Santiago, 04 de mayo de 2015  
GG-IF AVO/074/2015

Señor  
**Ricardo Vergara Aguirre**  
Inspector Fiscal (S)  
Concesión “Américo Vespucio Oriente. Tramo: Avda. El Salto – Príncipe de Gales”  
Presente

**Mat.: Revisión Antecedentes Referenciales: Saneamiento.**

Figura N° 1

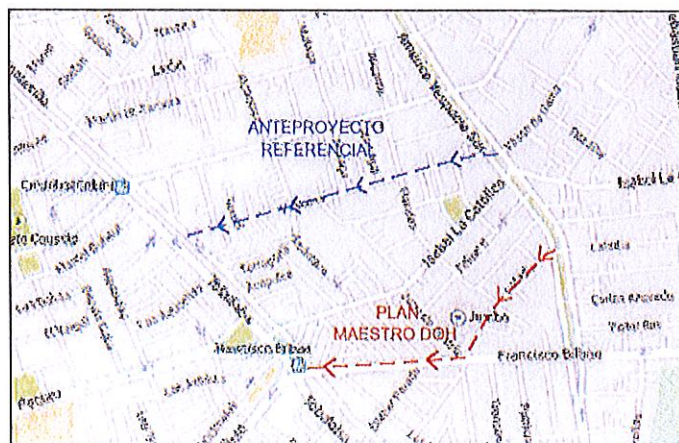
Según los Antecedentes Referenciales, el Colector N° 4 nace en la calle Albacete hasta calle Vaticano, en donde debe conectarse al colector del Plan Maestro de Aguas Lluvias de Santiago, Isabel La Católica (en adelante, Colector Isabel La Católica), Comuna de Condes, el cual también es objeto del Contrato de Concesión Américo Vespucio Oriente, Tramo: Av. El Salto – Príncipe de Gales. Este último colector, según los referidos Antecedentes Referenciales, debe recorrer la calle Vaticano hasta desembocar a través de la misma calle en el Canal San Carlos. En el proceso de diseño del Colector Isabel La Católica y, tras consultar en la Dirección de Obras Hidráulicas (en adelante, DOH) el contenido del Plan Maestro de Aguas Lluvias de Santiago, se observa incongruencias entre éste y los Antecedentes Referenciales del Contrato de Concesión, a ejecutarse por esta Sociedad Concesionaria. En efecto, según indica el Plan Maestro de Aguas Lluvias de Santiago, el Colector Isabel La Católica recorre la calle Latadía hasta llegar a Av. Francisco Bilbao por la que discurre para acabar desembocando en el Canal San Carlos. A continuación la **Figura N° 1** para mostrar la incongruencia en comento:

Figura N° 2

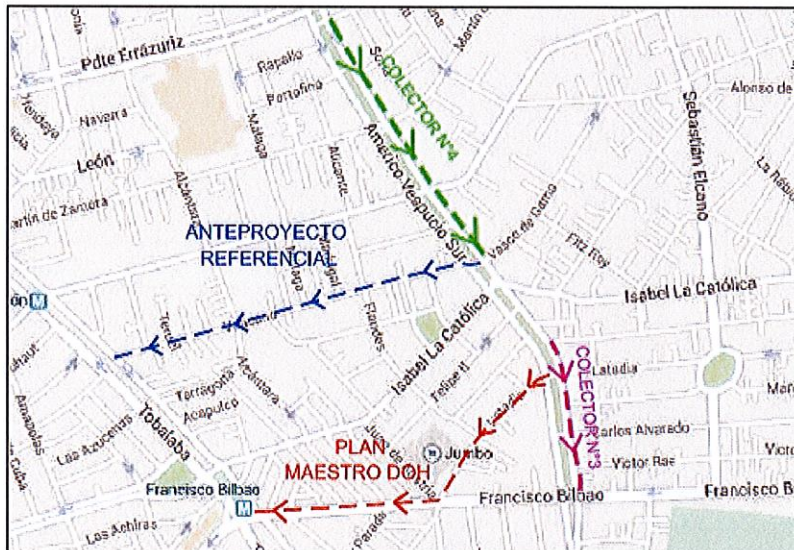
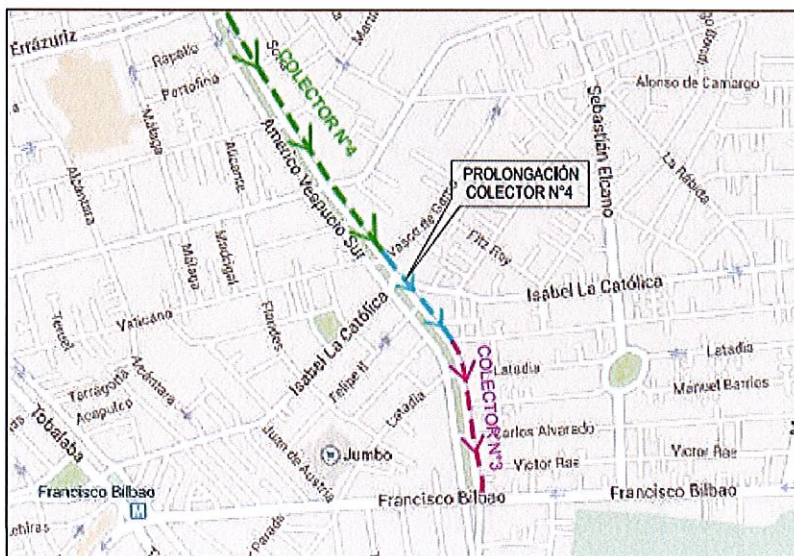
Al tenor de lo expuesto, teniendo presente que el objeto de ejecutar el Colector Isabel La Católica por la calle Vaticano no es otro más que dar solución al problema de desaguar las aguas recogidas por el Colector N°4 y, por otra parte, dada la discrepancia entre lo recogido en los Antecedentes Referenciales y el Plan Maestro de Aguas Lluvias de Santiago, en la descripción de por dónde debe discurrir el Colector Isabel La Católica, se establece la necesidad de prolongar el Colector N°4 hasta la calle Latadía (prolongación que no es objeto del Contrato de Concesión). Por lo antes expuesto, esta Sociedad Concesionaria propone resolver esta situación de la siguiente forma:

A continuación se muestra la **Imagen N° 2** de lo contemplado en el Anteproyecto Referencial y la **Imagen N° 3**, con la aludida propuesta de Conexión del Colector N°4 al Colector N°3:

1. Prolongar el Colector N°4 desde calle Vaticano hasta calle Juan Esteban Montero.
2. Conexión del Colector N°4 al Colector N° 3.
3. Dimensionamiento del Colector N° 3 considerando el caudal aportado por Colector N°4.
4. Solicitud de desagüe del Colector N°3 al colector de Av. Francisco Bilbao considerando el incremento de caudal.
